SAMRÅDSREDOGÖRELSE

Förstudie Väg 77 Länsgränsen – Rösa förbi Rimbo

Norrtälje kommun, Stockholms län

Förslagshandling 2012-12-21

Skala 1:15000
Ekv 2,5 m

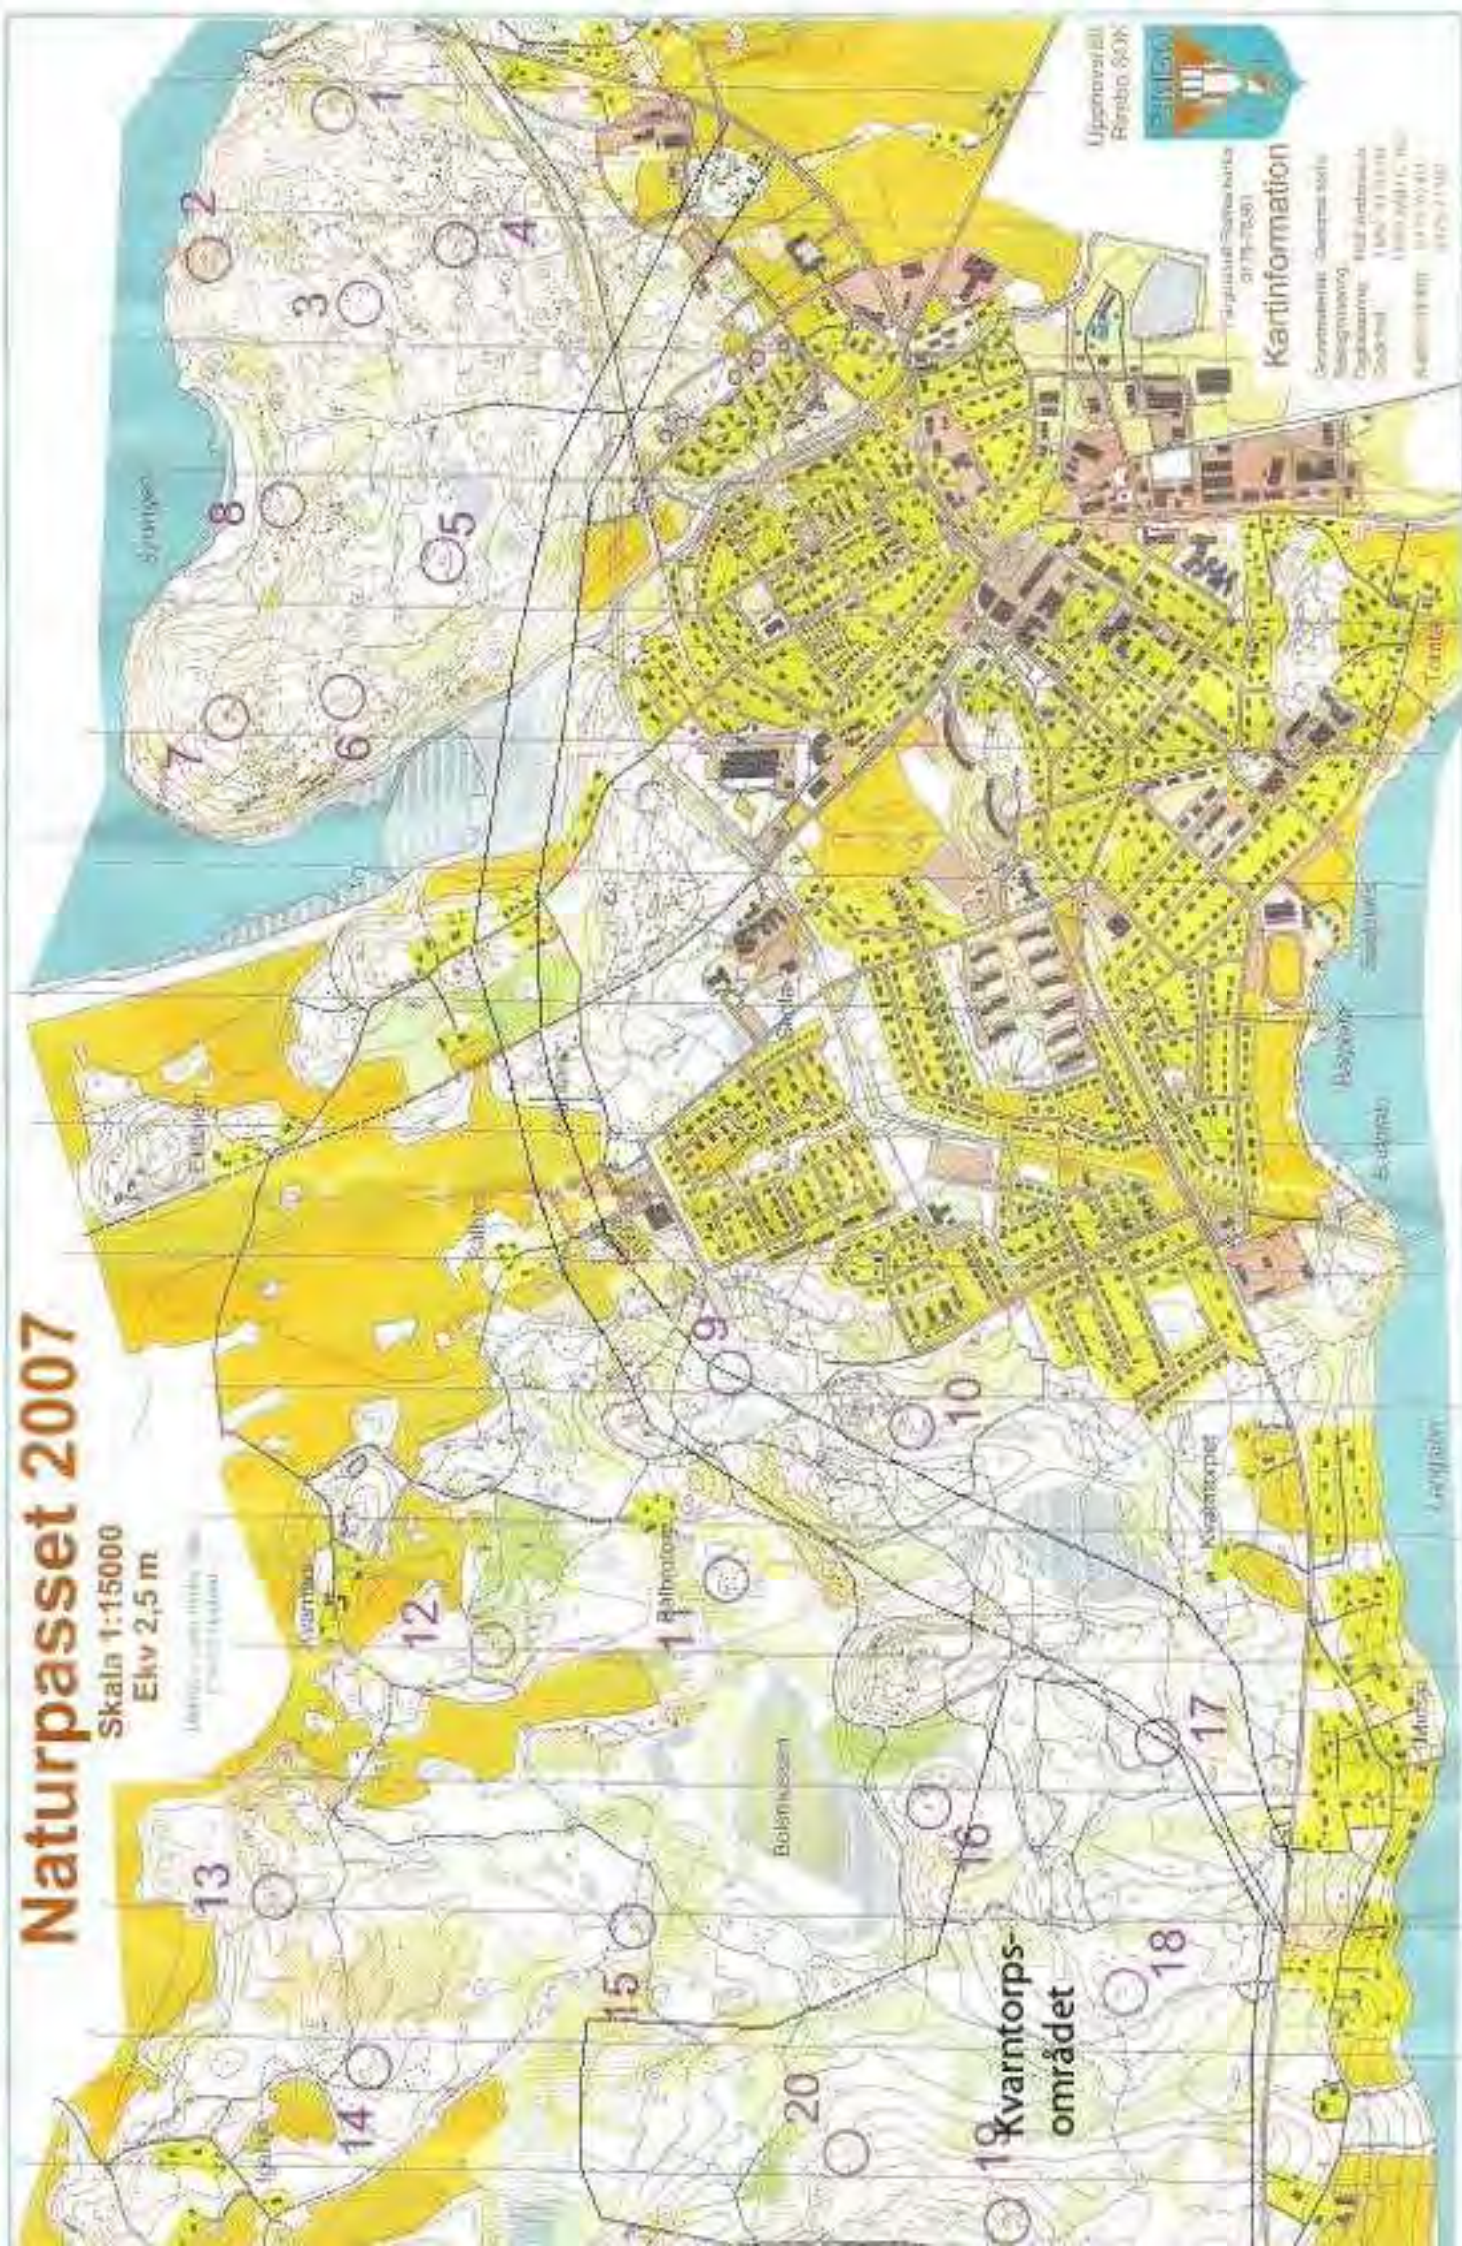
Bifogat finner ni en 1:15000 karta (bilaga 3), som ännu mer i detalj visar hur pass stor påverkan på dagens friskvårdsområde som en kommande väg har samt vilka konsekvenser de inritade planerna för Kvarntorps området får.

1:15000 dels karta som påvisar mer i detalj hur pass stor inverkan på närströvområdena som den kommande vägreservtet samt Kvarntorpsplanerna medför.

Figur 1: Kartan, vägreservatet och alternativa vägdragningar är hämtade från Fördjupad översiktsplan för Rimbo samhälle. Bokstavssymbolerna visar viktiga korsningspunkter inom Rimbo tätort som anses vara prioriterade att lösa.

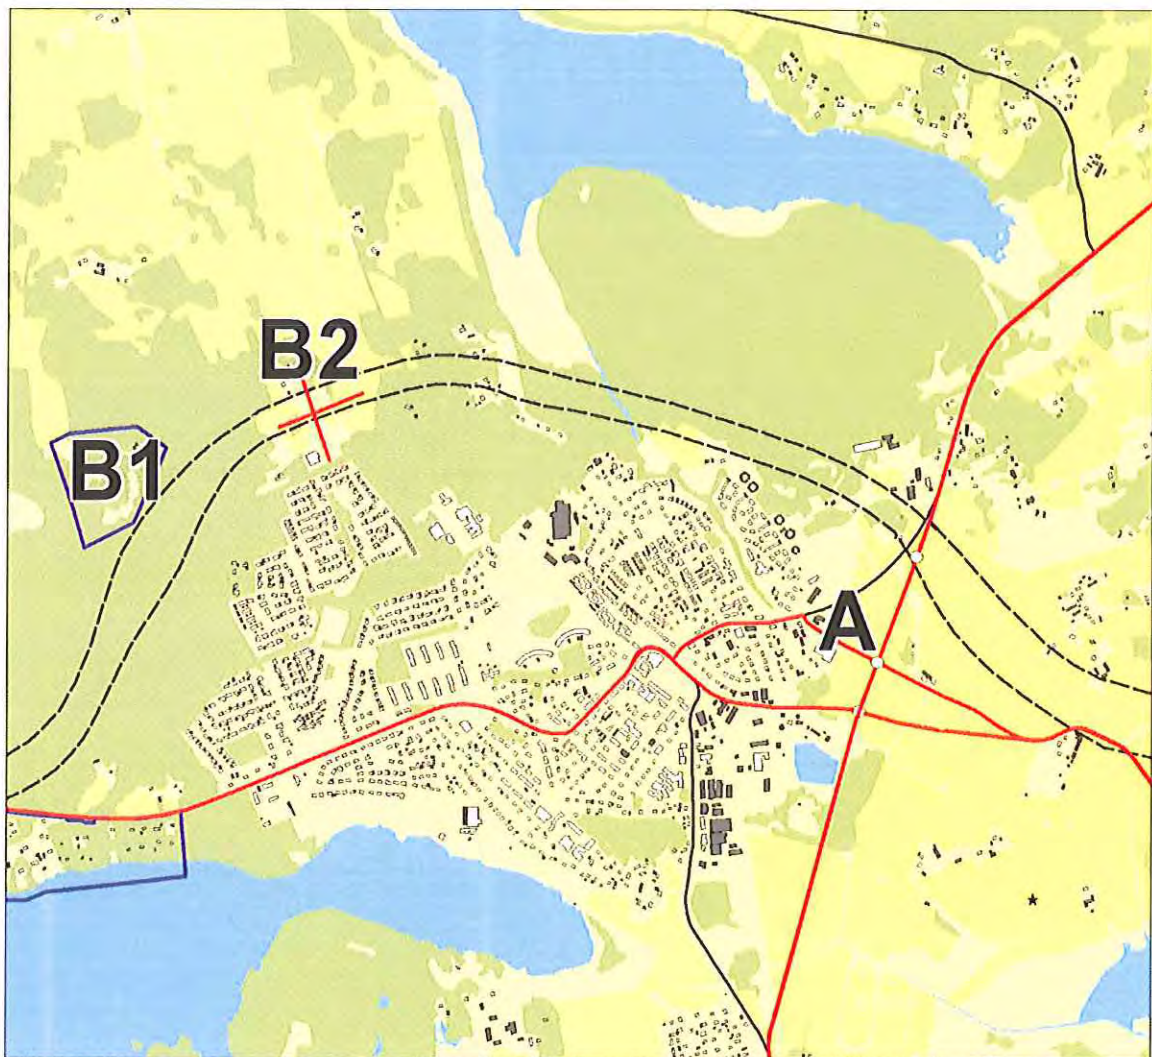
Norrtälje kommun anser att kommande vägutredning måste etappindelas för att lösa markanvändningsfrågorna vid Rimbo tätort så snabbt som möjligt. Inom Rimbo är frågan om korsningen mellan riksväg 77 och väg länsväg 280 högst prioriterad eftersom flera andra planeringsobjekt är beroende av denna lokalisering. Även framtida lösning för korsningen markerat med B2 i kartan nedan är viktig att snabbt få klarhet i eftersom tomtområde (B1 i kartan) behövs för att tillgodose efterfrågan på villatomter i Rimbo. Kommunen har även skickat Trafikverket ett förslag på utformning av korsning märkt B2 i kartan nedan.
